Acta de la Junta de Aclaración de Bases  
Licitación Pública Nacional número  
STE-CDMX-LPN-009-2025

“Servicio Especializado para la Instalación de la Línea Elevada para la Tracción de Trolebuses”

DESCRIPCIÓN: **Herrajes para montaje de alimentador 750 KCM e Hilo de Contacto 2/0 AWG**  
**(Poste bandera tangente sin alimentación de bajada)**

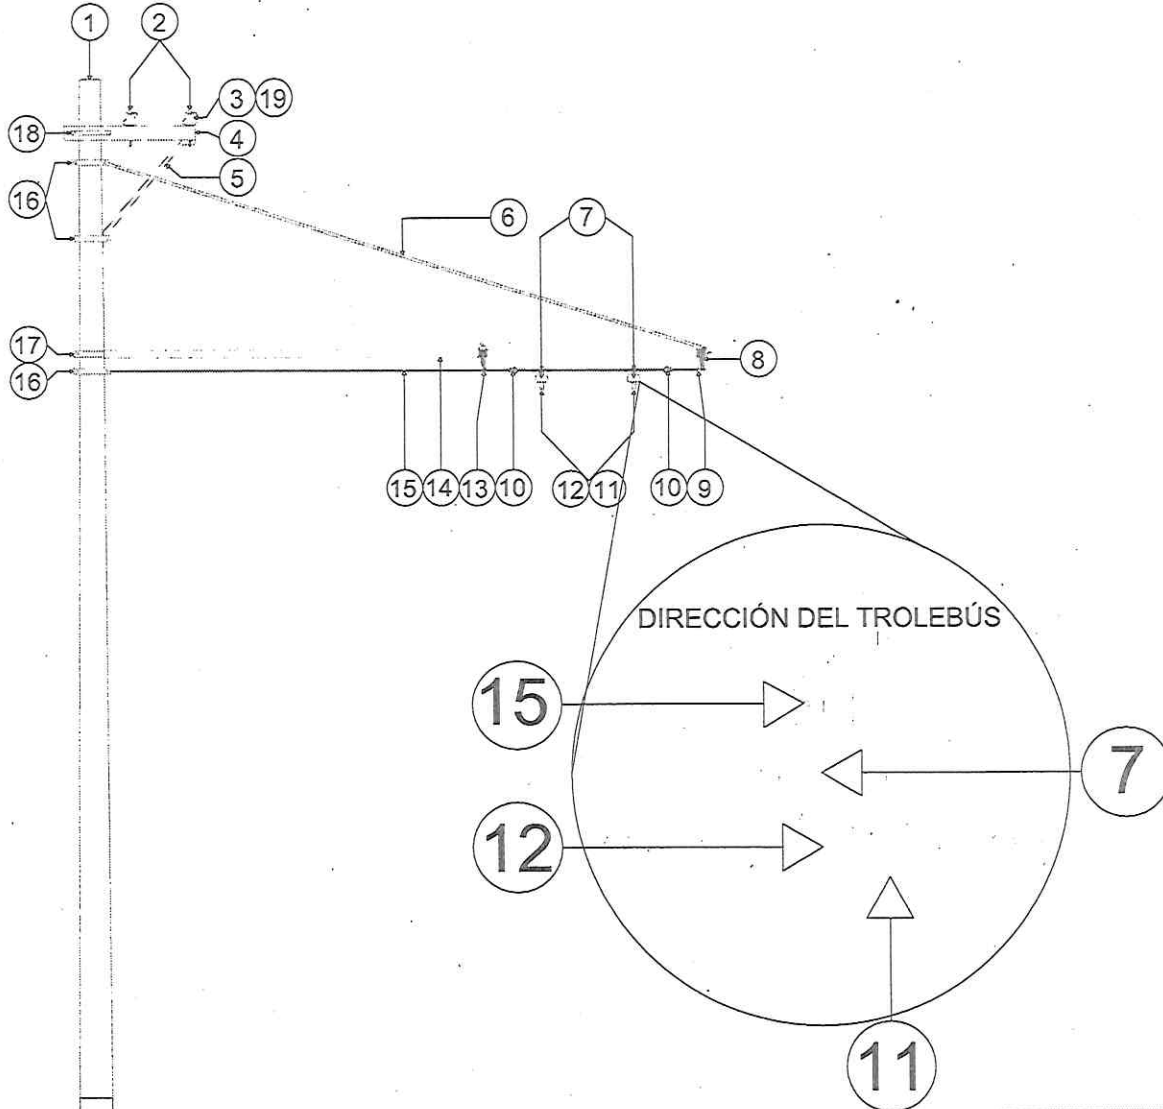
**Pregunta 20.** Del numeral 5.2 Herrajes de Soporte y Fijación, de la Especificación Técnica SIN-GMI-SV0330 -----

De acuerdo con el material a utilizar en el viento tangente del brazo de la ménsula. En la página 54 de las bases de licitación numeral 5.2 "Herrajes de Soporte y Fijación", así como en la página 56 de las mismas bases de licitación numeral 5.4 menciona la colocación de una varilla tensor de cable galvanizado de ½". Sin embargo, en el Anexo A, ID 13 habla de cable galvanizado de baja resistencia diámetro ½", 7 hilos, recubrimiento de zinc, clase A. Sumado a lo mencionado, en el esquema E06-LAC-P30FT, en la tabla de herrajes del poste, ITEM 6, menciona la colocación de una varilla con cuerda y ojo de ½" x 5.20 m., material acero, acabado galvanizado. Se solicita se indique que material se debe respetar para su colocación. -----

**Pregunta 20.** Respuesta: El viento tangente (varilla tensora) del brazo de la ménsula deberá implementarse con cable galvanizado de ½” de baja resistencia, 7 hilos, recubrimiento de zinc, conforme a lo establecido en el numeral 5.2 y 5.4 de la Especificación Técnica y referenciado en el Anexo A. En este orden de ideas, en este acto se hace entrega del esquema número E06-LAC-P30FT modificado. -----
